RESOLUCION No.

POR MEDIO DE LA CUAL SE APRUEBA UNA OBRA DE CAPTACION Y CONTROL DE CAUDAL, Y SE ADOPTAN OTRAS DETERMINACIONES

LA DIRECTORA DE LA REGIONAL VALLES DE SAN NICOLÁS DE LA CORPORACIÓN AUTÓNOMA REGIONAL DE LAS CUENCAS DE LOS RÍOS NEGRO Y NARE "CORNARE".

Imágenes 1, 2 y 3: Captación, obra de control y vertedero implementados en la fuente “La Palma”

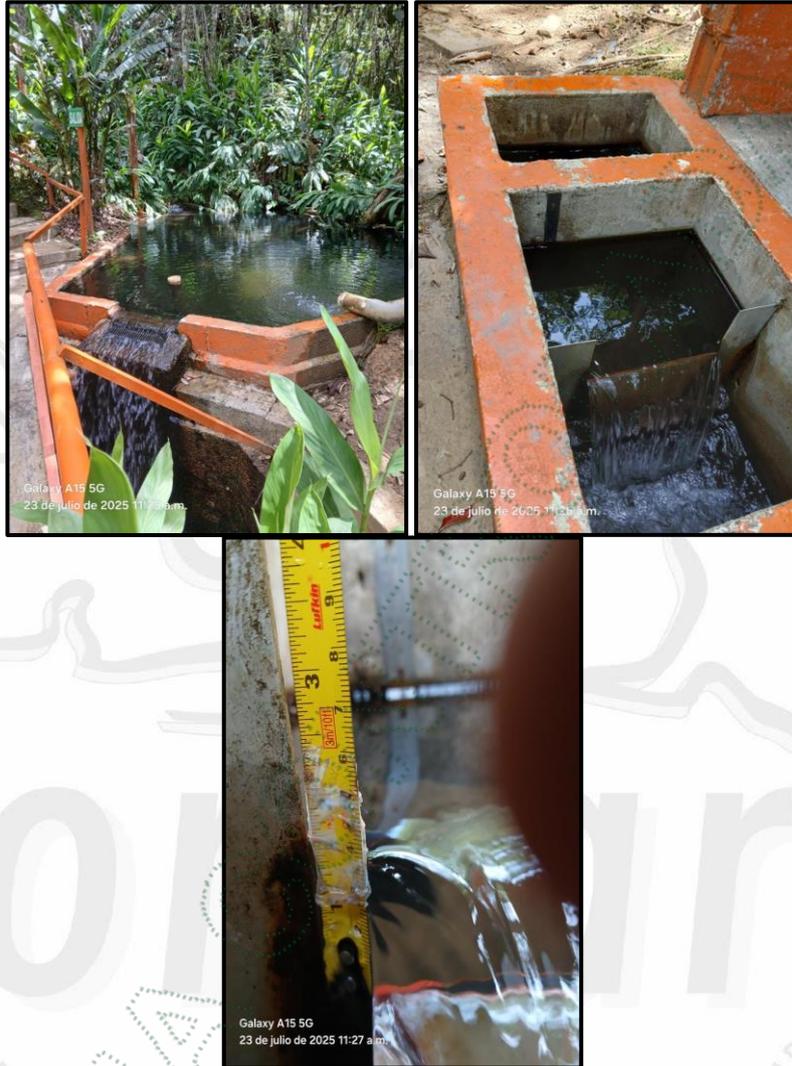
La captación, para este punto, consiste en una presa transversal con rejilla, a través de la cual se conduce el caudal hacia una obra de control con vertedero rectangular de lámina delgada y, posteriormente, hacia un desarenador y tanques de almacenamiento. El caudal de exceso es devuelto a la fuente hídrica, la cual está justo al lado de la obra de control de caudal. Se pudo verificar que los diseños acogidos a través de la resolución con radicado **RE-01209-2022**, del 23 de marzo de 2022, estaban acordes a los implementados para esta fuente. La altura de la lámina de agua estaba ubicada a unos 3,94 cm partiendo desde la base del vertedero, tal como se dejó consignado en el informe técnico con radicado **IT-01758-2022**, del 17 de marzo de 2022. Por último, se procedió a efectuar aforo volumétrico del caudal derivado a través de la obra de control de caudal, para lo cual se dividió el caudal que ingresaba en el vertedero en dos secciones, obteniendo los siguientes resultados:

De acuerdo con el análisis anterior, el caudal derivado a través de la obra de control de caudal implementada para la fuente “La Palma” corresponde, aproximadamente a **3,88 L/s**, inferior -pero similar- al otorgado a través de la resolución con radicado **RE-05947-2021**, del 09 de septiembre de 2021 (**4,2 L/s**).

ARTÍCULO PRIMERO: APROBAR la obra de control de caudal implementada para la fuente “**La Palma**” por la **ASOCIACIÓN DE SUSCRIPTORES ACUEDUCTO RANCHERÍAS**, identificada con NIT 811015457-1, a través de su representante legal, el señor **JUAN ESTEBAN SIERRA MEJÍA**, identificado con cédula de ciudadanía 8309760 (o quien haga sus veces al momento), debido a que, el caudal derivado a través de la obra de control de caudal implementada para la fuente “La

Palma” corresponde, aproximadamente a 3,88 L/s, inferior -pero similar- al otorgado a través de la Resolución con radicado RE-05947-2021, del 09 de septiembre de 2021 (4,2 L/s).
